LIBERO CONSORZIO COMUNALE DI TRAPANI

Servizio di Verifica del progetto dei lavori di ripristino delle condizioni di sicurezza della strada provinciale ex ASI

PROGETTO ESECUTIVO

Rapporto Finale CV1026.E - RF

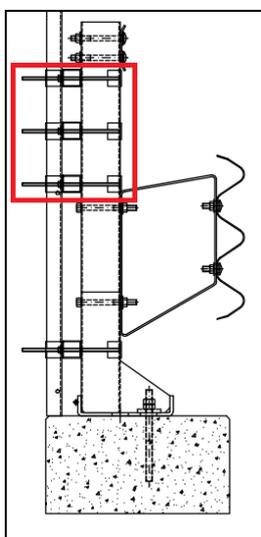
Oss.44 Si chiede di specificare le modalità di posa delle velette prefabbricate e dei giunti di dilatazione.

Si procederà rettificando in tal senso.

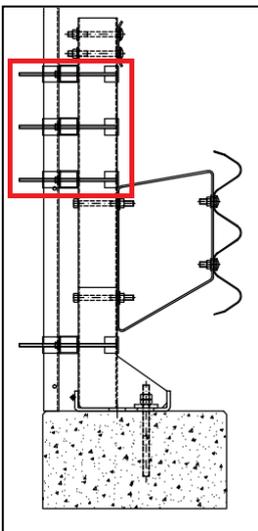
Oss.46 All'interno del "PARTICOLARE BARRIERA H2 E RETE METALLICA SU BORDO PONTE" la rappresentazione in prospettiva del "sostegno caposaldo" non denota alcuna differenza rispetto alla rappresentazione del "sostegno intermedio"; in particolare nel primo sostegno citato non si ha evidenza dei collegamenti segnati nell'immagine seguente.

Trattasi di particolare desunto da bibliografia informatica del settore Si procederà rettificando in tal senso

Riscontro PCQ Si rimane in attesa dell'elaborato revisionato.
